扶桑町監査委員公表第1号

2. 監査の対象 庁舎屋上防水・外壁改修工事

## 監査対象工事 扶桑町 庁舎屋上防水・外壁改修工事

図-1 南面外壁断面 (設計図 A-28 図)

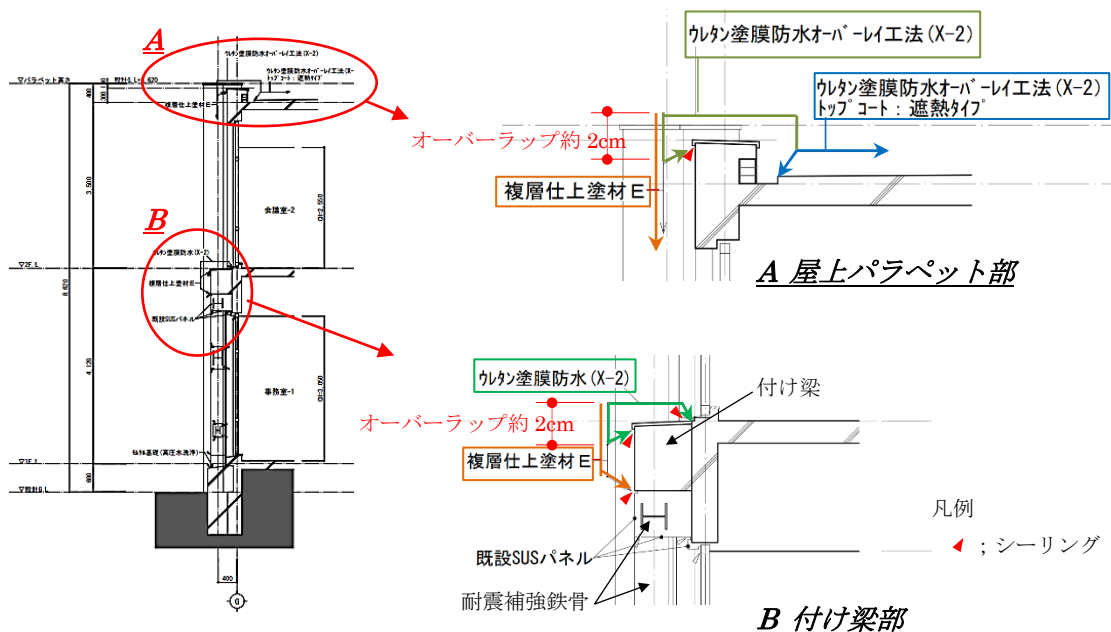
- ・図-1 A 部

パラペットのモルタル笠木の劣化部から、外壁仕上げ材とコンクリート躯体の間へ雨水が進入し、部屋内に漏水している恐れが大きいと判断していた。屋上からの漏水について、塗膜防水を屋上床～立ち上がり～パラペットのあご下～笠木上面～外壁へ2cm巻き込み連続一体化させて塗膜防水を施し、既存モルタル笠木と外壁頂部の取り合い部分にシーリング処置をする補修工法を検討したことだった。さらに、外壁へ2cm塗降ろした防水の上から外壁塗装トップコートをかけ、外壁の意匠を損なわないように配慮していた。

・ 図-1 B 部

平成 15 年（2003 年）の耐震補強工事に施工した付け梁部から漏水しているため、その付け梁の上部にも塗膜防水を設計していた。

◇図-1のA部、B部の納まり（設計図A-28図）は、ウレタン塗膜防水（X-2）2cm巻き込み→シーリング→外壁複層仕上塗材Eオーバーラップの施工手順となっているが、シーリング→外壁複層仕上塗材E→ウレタン塗膜防水（X-2）5cm巻き込みオーバーラップの方が漏水に対し優位ではないかと考える。（施工手順の違いによる材料間の付着強度や構造体のひび割れへの追従性については別途検討が必要）

後者の方法だと、外壁頂部にウレタン塗膜防水（X-2）の色が5cmほど現れるが、地上から見上げても気にならないと考える。気になる場合は、防水の上に塗装トップコートを塗るという手もある。

また、2017、2018年にすでに外壁補修した北面と新たに屋上パラペットのウレタン塗膜防水を施す取り合いは、今回施工する南面・東面外壁補修と屋上パラペットのウレタン塗膜防水の納まりと異なっている。部位（北、東、南、西、ペントハウス、付け梁部）ごとに実施詳細図を作成し、竣工図書とともに保管されたい。

長期にわたりモニタリングし、経年劣化に対してどの納まりが漏水対策として優位だったか検証することを提案する。

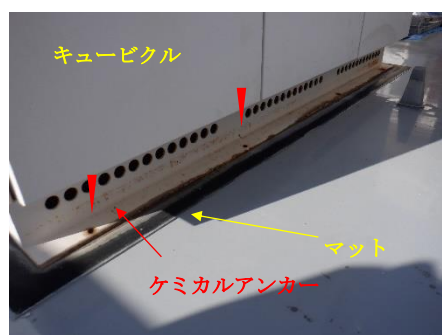
浄化槽の臭突管撤去工事（鉄管）だったが、特に問題無かった。

表-1 マスター工程表

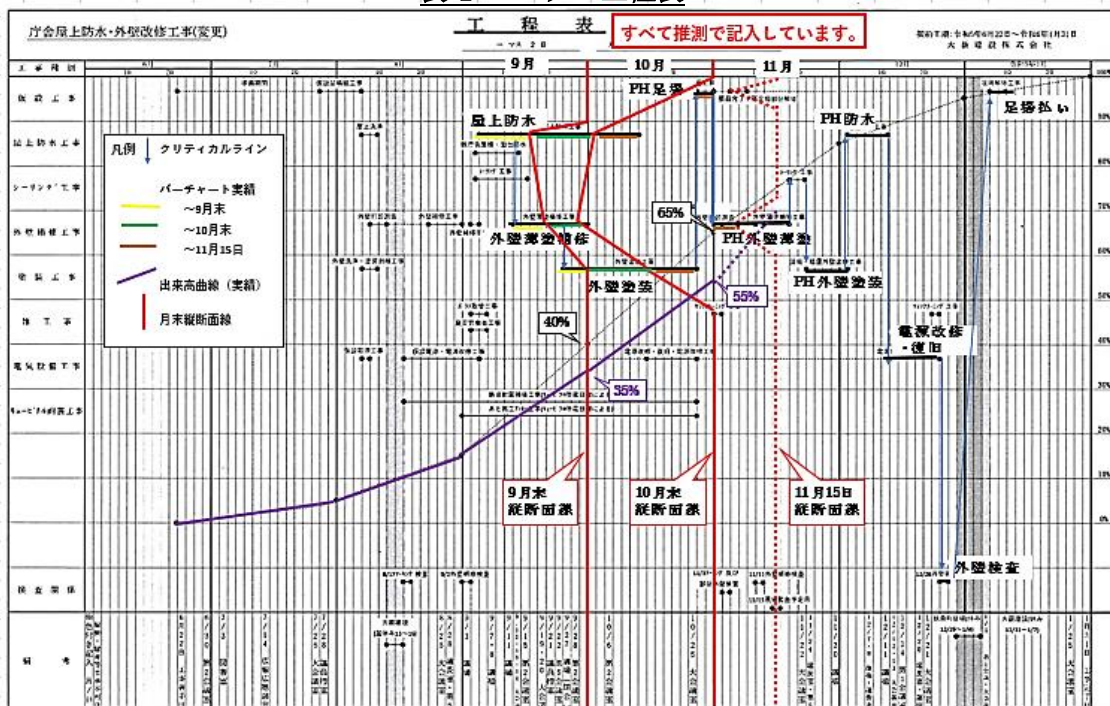
◇マスター工程表には、クリティカルラインや工種間の関連性（例；電気設備工事は建築との関係で大きく3段階の工事に分かれている工事）を結ぶ線を記入されたい。

◇月進捗状況報告書には、実施出来高を記入したマスター工程表を添付されたい。

マスター工程表に、毎月末、下記縦断面線を追記して工程管理することを検討されたい。

- ・マスター工程表に各月末日の縦断面線を記入し、各工種のバーチャートの予定に対する進捗点を結べば、遅れていればその度合いに応じて断面線は「<」の形で表され、先行していれば「>」で表される。

この縦断面線によって、工程のどの部分が遅延しているか把握が容易になる。

納期のかかる材料・機器がある場合は、マスター工程表にそれらの納期のバーチャートを記入し、上記縦断面線でそれら納期に遅延がないか確認することも可能である。

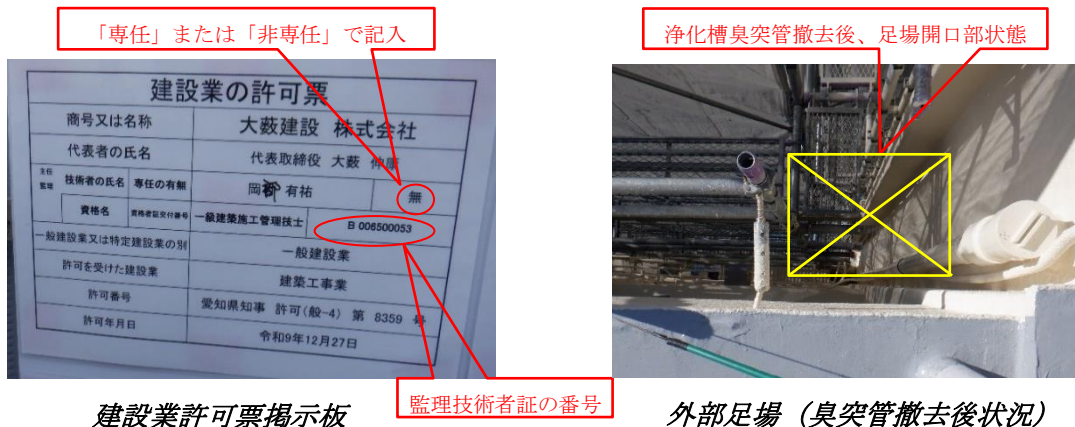
撤去した浄化槽の臭突管周りの足場が、一部作業床、手すりや幅木の無い状態だった。

◆施工業者は、外部足場を再点検し、作業床・手すり・幅木の不備を整備されたい。  
(組み立て時の点検を行っているが、浄化槽の臭突管撤去に伴い、作業床・手すり・幅木の不備な部分が新たに発生していた。)      《労働安全衛生規則第563条》
